REPÚBLICA DE PANAMÁ
MINISTERIO DE AMBIENTE

RESOLUCIÓN No. DRCL-IA- 004 - 2023
De 03 de Febrero de 2023

Por la cual se resuelve la solicitud de evaluación del estudio de impacto ambiental (EsIA) categoría I, y declaración jurada correspondiente al proyecto “**LIMPIEZA Y ADECUACIÓN DE TERRENO**”, cuyo promotor es el señor **JAIME MAGALLÓN CEDEÑO**.

**INFORME TÉCNICO DE EVALUACIÓN DE
ESTUDIO DE IMPACTO AMBIENTAL/ AMPLIACIÓN DE INFORME TÉCNICO DE
EVALUACIÓN DE ESTUDIO DE IMPACTO AMBIENTAL**

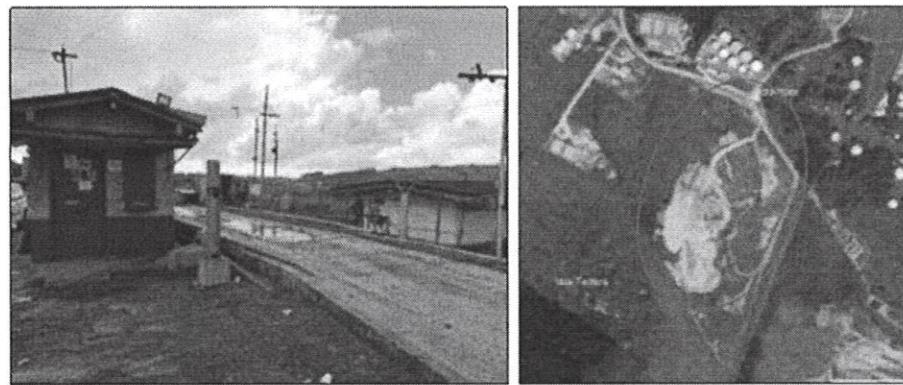
5. En la página 36, Punto 5.7.1 MANEJO DE LOS DESECHOS SÓLIDOS se indica: [...] Los restos de comida se colocarán en bolsas cerradas para evitar que los animales hurguen en ellas, que posteriormente se trasladarán, con los otros desechos al vertedero municipal de Santiago [...] Por lo tanto debe esclarecer:

- a. El vertedero Municipal donde serán trasladados los desechos sólidos. Aportar coordenadas con DATUM en formato WGS84.

a. En el punto 5.7.1 Manejo de los desechos sólidos, se menciona como error que la disposición final de los desechos sólidos será en el vertedero municipal de Santiago, cuando en realidad será en el vertedero municipal de Colón, conocido como el Domper, entre las coordenadas de referencia en WGS-84 están: Entrada 620510E, 1031831N y Relleno 620331E, 1031415N.

Tanque de 5 gl con tapa, para el almacenamiento de residuos de hidrocarburos

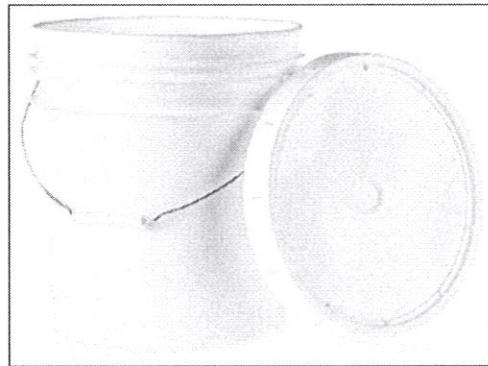
6. En la página 36, Punto 5.7.2 MANEJO DE LOS DESECHOS LÍQUIDOS, se indica [...] Dentro del área del proyecto no se pretende dar mantenimiento a ningún equipo, pero de presentarse la necesidad debido a daños fortuitos y necesarios, los residuos de aceites quemados producto del mantenimiento de la maquinaria y equipo en este caso, se colocarán en recipientes de 5 galones, tapados adecuadamente para evitar que se derramen o penetre agua proveniente de las lluvias, y serán almacenados en un lugar debidamente protegido, hasta su traslado por los proveedores, para su reciclaje [...] Por lo que debe precisar:

- a. La descripción del tipo de envases en la cual serán acopiado los residuos de aceite quemado e indicar nombre de la empresa autorizada encargada de realizar el reciclaje de los residuos. Aportar los permisos de la empresa Correspondientes.

a. En el punto 5.7.2 Manejo de los desechos, se señala, que dentro del área del proyecto no se pretende dar mantenimiento a ningún equipo, pero de presentarse la necesidad debido a daños fortuitos y necesarios, los residuos de aceites quemados producto del mantenimiento de la maquinaria y equipo en este caso, se colocarán en recipientes de 5 galones, tapados adecuadamente para evitar que se derramen o penetre agua proveniente de las lluvias, y serán almacenados en un lugar debidamente protegido, hasta su traslado por los proveedores, para su reciclaje.

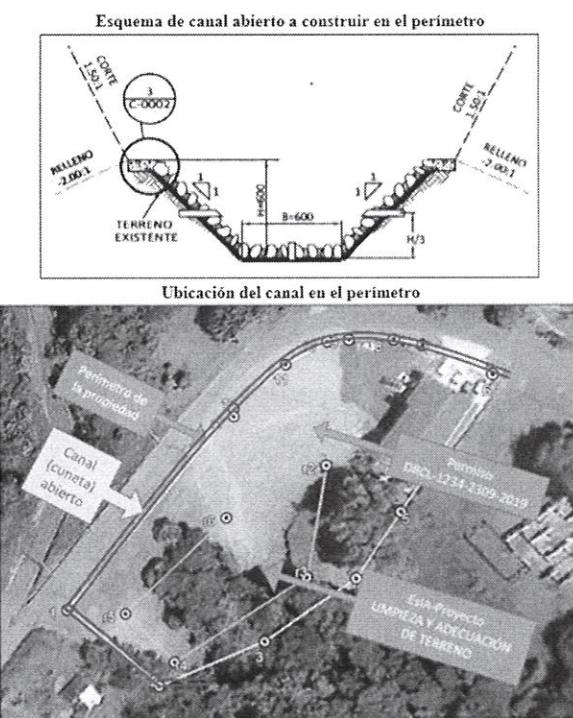
7. En la página 37, Punto 5.8 CONCORDANCIA CON EL PLAN DE USO DEL SUELO se establece: [...] No existe un plan de ordenamiento territorial aprobado para este sector del distrito de Colón (Código de Zonificación establecida por el MIVIOT o municipal [...] Por lo que debe presentar:

- a. Presentar la certificación de uso de suelo emitido por MIVIOT o Municipio de Colón.

Sector No. 6, corredor Transístmico: abarca los corregimientos situados dentro de la cuenca hidrográfica del Canal -parte de Sabanitas y Puerto Pilón y la totalidad de Nueva Providencia, Limón, Buena Vista, San Juan y Santa Rosa.

Tomando en cuenta esta sectorización, el proyecto en estudio se encuentra en el Sector No. 6, Corredor Transístmico. Este sector del Corredor Transístmico, está dispuesto sobre un territorio muy extenso, posee áreas que van desde grados incipientes de urbanización (Buena Vista, J. D. Arosemena), hasta algunas que son francamente rurales (Palenque, Nuevo Veraguas). Sin embargo, se optó por agrupar todo el conjunto en una zona de planificación, por el hecho de estar situado en el territorio de la cuenca del Canal, lo que hace a este sector objeto de una reglamentación especial que implica políticas de desarrollo restringido que deberán ser cuidadosamente observadas. El uso de suelo del sector de estudio, no se establece zonificación alguna.

Esquema de canal abierto a construir en el perímetro

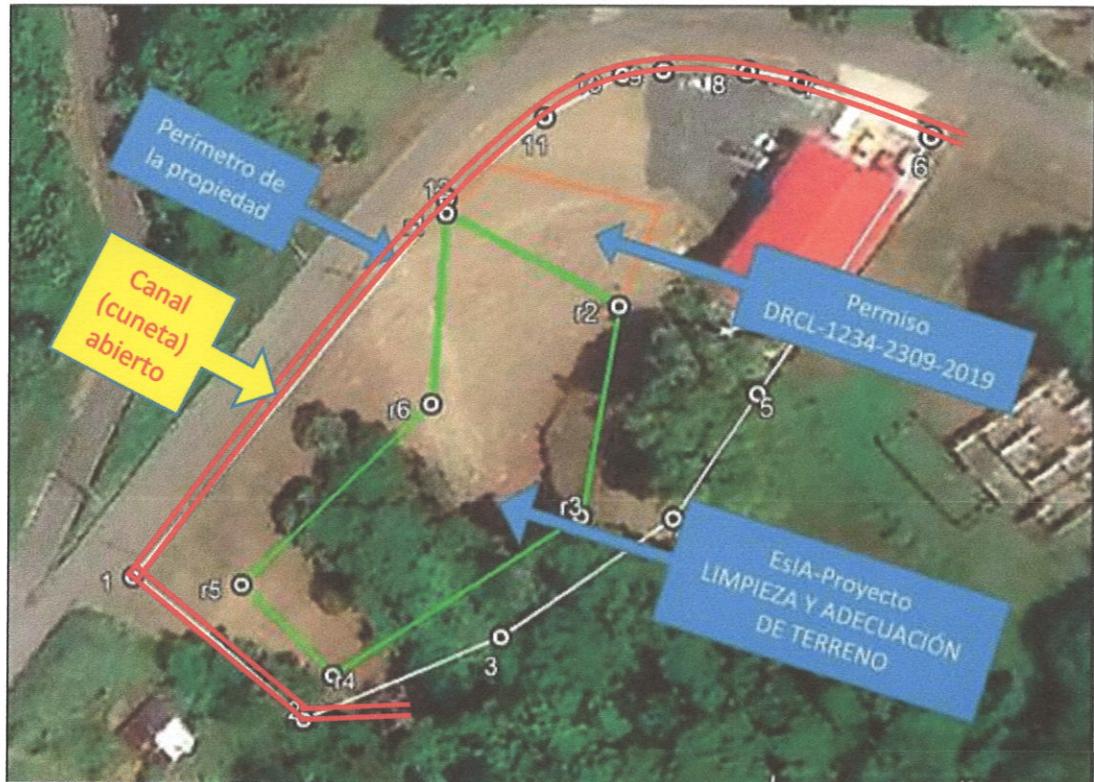
9. En la página 42, Punto 6.6 **HIDROGRAFÍA** se menciona: [...] El proyecto se localiza dentro de la cuenca No. 115 (Río Chagres), tiene un área de drenaje de 3338.00 kilómetros cuadrados y una longitud de 125.00 kilómetros. En área del proyecto no existen fuentes hídricas de agua llamasen, ojos de agua, quebradas o ríos, los cuales sean afectados con el desarrollo del proyecto. Para tomar en cuenta el componente hídrico en el documento de EsIA, dentro del PMA se contemplan algunas medidas ambientales para evitar la afectación por arrastre por erosión o escorrentía de aquellas fuentes más cercanas [...] sin embargo en la inspección de campo se evidenció que entre la vía de acceso principal y el terreno fluye agua de escorrentía que escurre en medio del terreno hacia el punto más bajo de la pendiente, por lo que es obligatorio que gestione:

- b. Detallar las obras de canalización que serán realizadas respecto a las aguas de escorrentía que fluyen adyacentes a la vía de acceso y escurren por todo el centro del terreno para evitar la erosión, contaminación a fuentes de aguas naturales, posibles obstrucciones de drenaje y deslizamientos.

- a. Se solicito al SINAPROC un informe de los posibles impactos que se pudiesen dar con el desarrollo del proyecto, Al momento que se redactó esta aclaratoria estamos en espera de respuesta por parte del SINAPROC referente a esta solicitud. (ver anexo 6)
- b. Se construirán aproximadamente 200 metros de canal (cuneta) abierto en el perímetro norte y oeste y suroeste del polígono de la propiedad y la calle, en donde se canalizará las aguas de escorrentía que proviene de las lluvias, la canalización de estas aguas ayudara a mantener firme y estable el relleno ($20,000 \text{ m}^3$) que se depositara dentro de los $1,300 \text{ m}^2$ dentro de la propiedad del señor Magallón; estas aguas se canalizaran aguas abajo del relleno, evitando afectación a la estabilidad del mismo.

- c. Como fue señalado en el punto anterior, en donde se construirá un canal (cuneta) abierto en el polígono del proyecto, esta canalización no afectara vivienda colindante ya que las únicas dos existentes se verán favorecidas ya que en la actualidad las aguas de escorrentía no se canalizan y corren libremente en ocasiones hasta por encima de la calzada de la carretera colindante, con la nueva canalización se favorecerá la estabilidad del relleno a construir, así como la vía existente, y de eta manera evitando que alguna residencia se vea afectada con aporte de agua no canalizada.
- d. Entre las estrategias a implementar de presentarse algún tipo de afectación, tenemos a bien señalar:
